第五案：「變更臺南市安平區都市計畫（細部計畫）第二次通盤檢討案」
再提會討論

附表 2 土地使用分區管制要點第 13 條修正前後對照表

土管圖 7 山牆底高比樣式圖

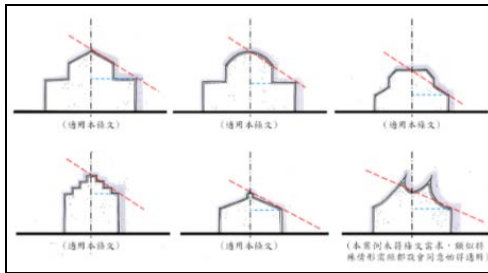
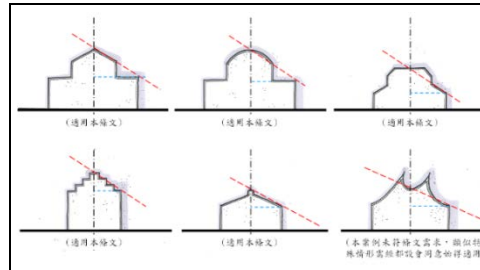
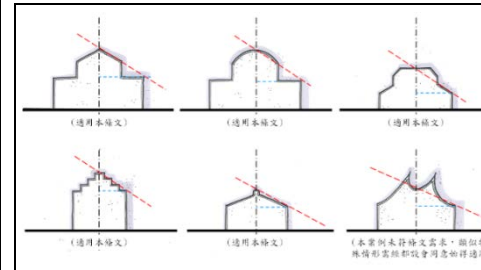
現行計畫條文	109.8.21 臺南市都市計畫委員會第 92 次會審 議通過條文	本次提會建議修正條文	修正說明
第十條 建築物在最頂樓層設置斜屋頂且其總投影面積為最頂樓層樓地板面積 2/3 以上，且符合下列規定者，獎勵該樓層斜屋頂投影面積 100%之樓地板面積得不計入容積： (一) 不得適用使用分區：工業區或經本市都市設計審議委員會決議不得適用之分區。 (二) 斜屋頂斜面坡度比(高：底)不得大於 1：1 且不得小於 3：10，其中背向最寬道路境界線斜面面積不得超過斜面總面積 50%。	第十三條 建築物設置斜屋頂容積獎勵規定： 建築物在最頂樓層設置斜屋頂且其總投影面積為最頂樓層樓地板面積 2/3 以上，且符合下列規定者，獎勵該樓層斜屋頂投影面積 100%之樓地板面積得不計入容積： (一) 不得適用使用分區：工業區或經本市都市設計審議委員會決議不得適用之分區。 (二) 斜屋頂斜面坡度比(高：底)不得大於 1：1 且不得小於 3：10，其中背向最寬道路境界線斜面面積不得超過斜面總面積 50%。	第十三條 建築物設置斜屋頂容積獎勵規定： <u>建築物樓層數為 7 樓(含)以下且簷高 21 公尺(含)以下</u>，在最頂樓層設置斜屋頂且其總投影面積為最頂樓層樓地板面積 2/3 以上，且符合下列規定者，獎勵該樓層斜屋頂投影面積 100%之樓地板面積得不計入容積： (一) 不得適用使用分區：工業區或經本市都市設計審議委員會決議不得適用之分區。 (二) 斜屋頂斜面坡度比(高：底)不得大於 1：1 且不得小於 3：10，其中背向最寬道路境界線斜面面積不得超過斜面總面積 50%。	1. 依據「臺南市都市設計審議原則」總則篇第 5 點，建築物 7 層樓以下且簷高 21 公尺以下者，始得適用斜屋頂獎勵，爰為都市計畫管理一致性，配合修正。 2. 另為避免「屋頂坡度比計算說明圖」與第 3 點文字之誤解，刪除該圖說。
